PREVOST

**BULLETIN DE
GARANTIE**

BG23-23

DATE :	Aout 2023	SECTION :	04 ÉCHAPPEMENT
EXPIRATION:	Aout 2025		
SUJET :	FUITE D'ÉCHAPPEMENT POSSIBLE

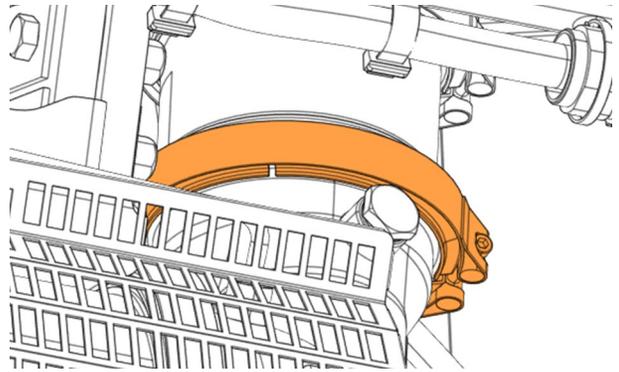
3. Vérifier s'il y a une fuite d'échappement voir l'image.
Si oui passer à l'étape suivante.
Sinon rattacher la couverture pour terminer la procédure.

4. Enlever le collet et le joint d'étanchéité.

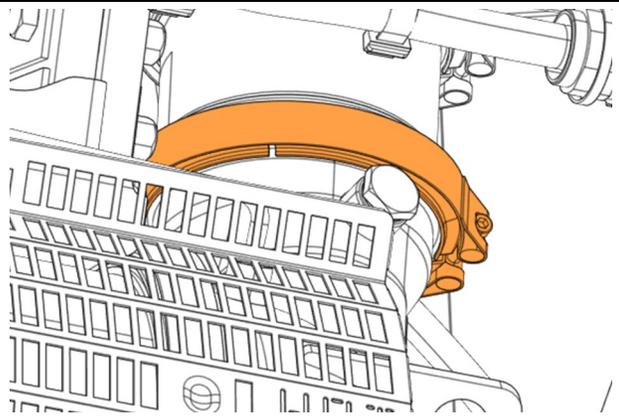
5. Meuler les projections de soudure à la sortie du système de filtre à particules.

6. Installer le nouveau joint d'étanchéité 21095726
7. Réinstaller le collet avec un troque de 100lb-in
8. Vérifier s'il y a toujours une fuite
9. Rattacher la couverture.

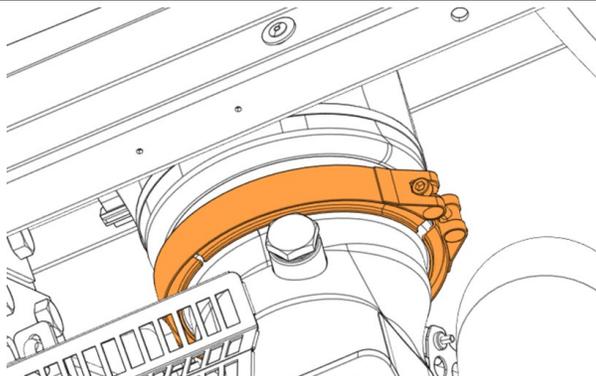
2. Vérifier s'il y a une fuite d'échappement voir l'image.
Si oui passer à l'étape suivante.
Sinon la procédure est terminée.

3. Enlever le collet et le joint d'étanchéité.

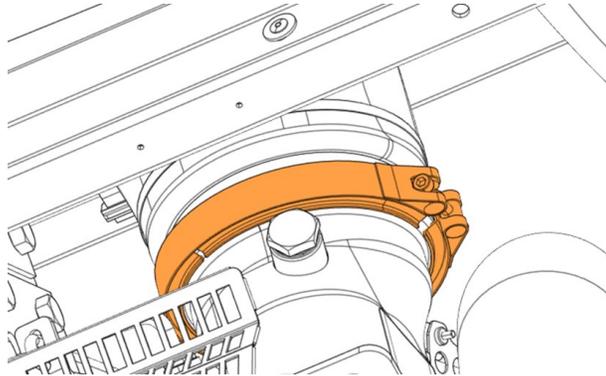
4. Meuler les projections de soudure à la sortie du système de filtre à particules.

5. Installer le nouveau joint d'étanchéité 21095726
6. Réinstaller le collet avec un troque de 100lb-in
7. Vérifier s'il y a toujours une fuite
